Besvarelse vedrørende Frederiksborgvej 234

Medlem af Borgerrepræsentationen Andreas Keil (A) har den 20. juli 2022 stillet følgende spørgsmål til Teknik- og Miljøforvaltningen.

Sagsnummer i F2
2022 - 10943

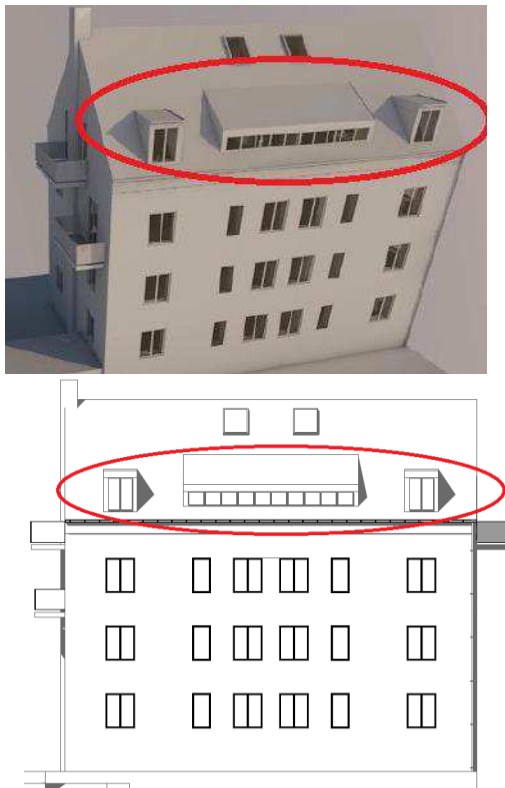
Afslutningsvis ønsker jeg, at Lisbet Lorenzen og TMF forholder sig til, om bygherre har bygget i overensstemmelse med sin byggetilladelse. Kig på billederne her fra ansøgningsmaterialet:

Læg så mærke til, hvad der er bygget:

Bemærk de midterste kviste er langt mindre på tegningerne end i virkeligheden. Hvad betyder forskellen ift., om der er tale om en udnyttet eller en fuld tagetage?

Dette spørgsmål er til både TMF og Lisbet Lorenzen:
Har bygherre bygget i overensstemmelse med sin byggetilladelse?

Ad 2) Byggeriets overensstemmelse med byggetilladelsen

Forvaltningen følger op på uoverensstemmelsen mellem den godkendte og den udførte udformning af kvisten. Forvaltningen har været på tilsyn på ejendommen den 8. august 2022 og er nu i dialog med ejer om det udførte. Det ser umiddelbart ud til, at kvisten ikke er udført i fuldstændig overensstemmelse med byggetilladelsen, men det kræver videre sagsbehandling i forvaltningen, før en konklusion kan nås. Såfremt udfaldet er, at kvisten ikke er udført i overensstemmelse med byggetilladelsen, skal der ske lovliggørelse. En lovliggørelse kan både ske administrativt og fysisk. Ved en administrativ lovliggørelse vurderer forvaltningen, om der efter det byggede er opført, kan udstedes byggetilladelse. Ved en fysisk lovliggørelse stiller forvaltningen krav om, at det opførte nedtages eller ombygges, så det bringes i overensstemmelse med den udstedte byggetilladelse. Et krav om fysisk lovliggørelse er en indgribende foranstaltning, som skal være sagligt begrundet og proportionalt.
